BEMÖTANDE AV BRIAB:S GRANSKNINGSSYNPUNKTER

I denna PM presenteras en genomgång av synpunkterna specificerade under "Detaljerad genomgång av tillgängligt underlag" (s 4-9) i BRIAB:s utlåtande "Bussterminal vid Slussen, Stockholm – Oberoende granskning av riskbedömning och säkerhetskoncept" daterat 2016-12-13. Dessutom beskrivs hur WSP uppfattat synpunkterna tillsammans med förtydligande och motivering till vald redovisningsnivå.

Stockholm-Globen 2016-12-19

WSP Sverige AB

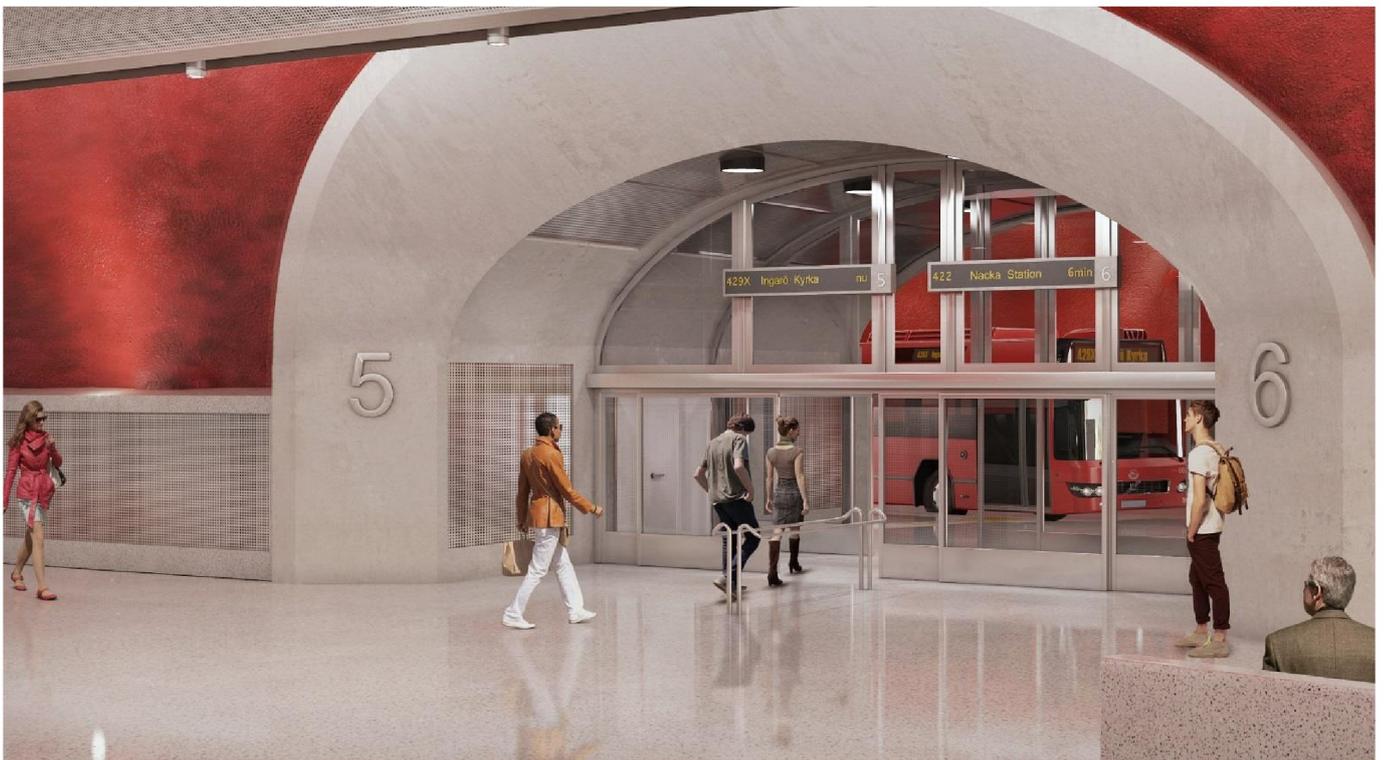
22	<p>Antal personer som kan omkomma för olika scenarier vid brand i buss uppskattas till maximalt 28 personer (under högtrafik) med troliga värden på 1 till 9 personer.</p> <p>För tekniskt fel på utrustning är det maximalt 113 personer som kan omkomma med troliga värden på 2 till 90 personer. Det framgår inte i underlaget hur antalet påverkade personer beräknats och det behöver verifieras att riskanalysen fångat upp de allra mest allvarliga scenarierna när det maximalt är 375 personer (5 bussar med 75 personer per buss) som kan påverkas vid en olycka.</p> <p>Vidare bör antagandet om att en minskning av antalet skadade med 50 % om detektionssystemet fungerar befästas med en mer detaljerad beskrivning av tidsförloppet utrymningsmöjligheter från bussar in i vänthallen.</p>	<p>Förtydligande önskas hur antalet personer påverkats på liknande sätt som i kommentar 21. Beräkningsgången eller principerna för att uppskatta antalet omkomna personer redovisas i översiktligt i rapporten, men sker i flera steg och kombineras med användande av datormodeller. En tydlig redovisning för hur personantalet uppskattats för respektive scenario skulle öka tydligheten, men utöka dokumentationen väsentligt eftersom det rör sig om tusentals scenarier. Grovt förenklat bygger det på att för respektive olycksscenario görs en bedömning eller beräkning av hur stort område från olyckspunkten som påverkas. Det styr hur många bussar som påverkas vid respektive olycka. Personerna som påverkas är i bussen, eller påväg in eller ut ur den. För vissa scenarier finns ett tidsförlopp innan dödliga förhållanden uppstår, t ex tar det viss tid för en brand att värma upp en flaska innan gas strömmar ur säkerhetsventilen eller att den brister. Detta tidsförlopp uppskattas med datorberäkningar. Från det att larm går och personer blir varse olyckan till dess att skadliga förhållanden inträffar hinnes vissa personer inrymma i vänthallen. Vid sådana scenarier minskas antalet påverkade beroende på tiden och utrymningskapaciteten. Som exempel kan nämnas att innan gasen involveras ter sig olyckan som en vanlig brand, där brandförloppet startar långsamt och ökar i omfattning. Personer kan utrymma och genom att utrymningskapaciteten är väl tilltagen hinnes flertalet i de berörda personerna att utrymma bortom det område som påverkas när gas involveras. Detta förlopp beskrivs kortfattat i avsnitt 9 och 10. När gas involveras kommer inte hela anläggningen att påverkas utan en begränsad del och dessutom kommer effekter av skyddssystem ha påverkan. Effekterna av samtliga dessa kan redovisas utförligare.</p> <p>För tekniskt fel på utrustning gäller samma förtydligande som till kommentaren 21 ovan, dvs att antagande av personantal baseras på de konsekvensområden för olycka som presenteras i kapitel 9 där det värsta scenariot maximalt påverkar 5 bussar samt den trafikering, antalet bussar som påverkas och det personantal som berörs. Den röda tråden mellan dessa faktorer kan förtydligas och förmodligen skulle ett antal skisser vara bra att tillföra, men vår bedömning är att det utifrån redovisade principer och resultatet av skattingarna för respektive scenario går att utläsa (redovisas i tabellform). Antalet scenarier är mycket stort, så en omarbetning och utökning av denna del</p>

<p>medför en ordentlig utökning av rapportens redan omfattande volym. Vår bedömning är att för den som har behov av att sätta sig in i hur siffrorna är framtagna i detalj har den möjligheten, men att det på kort tid inte går att dyka direkt ned i materialet och plocka fram den information som efterfrågas.</p> <p>Att antalet skadade minskas med 50 % vid detektion av fordonsgas i anläggningen görs för att ventilationen ökas samt att utrymningslarm kommer genereras. Detta bedöms ge goda förutsättningar för att de i ca 50 % av fallen inte bedöms ske en exponering på trafikanter vid olycksförlopp.</p>
23	<p>I avsnitt 1.1 redovisas beräknad risknivå. Avsnittet behöver omarbetas så att det tydligare framgår vad som är individrisk, medelrisk och samhällsrisk. Tabell 14 är otydlig och texten som relaterar till tabellen är i behov av omarbetning. Ett riskmått kallat "antal år mellan dödsolycka" har beräknats som inversen av förväntat antal döda per år, t.ex. ger medelvärde $4,51 \cdot 10^{-3}$ döda per år 222 år ($1 / 4,51 \cdot 10^{-3}$) mellan dödsolycka. Detta är inte ett korrekt sätt att ange "antal år mellan olycka". Beräkningen av detta riskmått ska göras med inversen av frekvensen för en händelse med minst 1 dödsfall.</p>	<p>Justering av otydlig text och beräkning önskas. Detta är redaktionella ändringar som inte ändrar något i sak, men som skulle öka rapportens tydlighet något.</p>
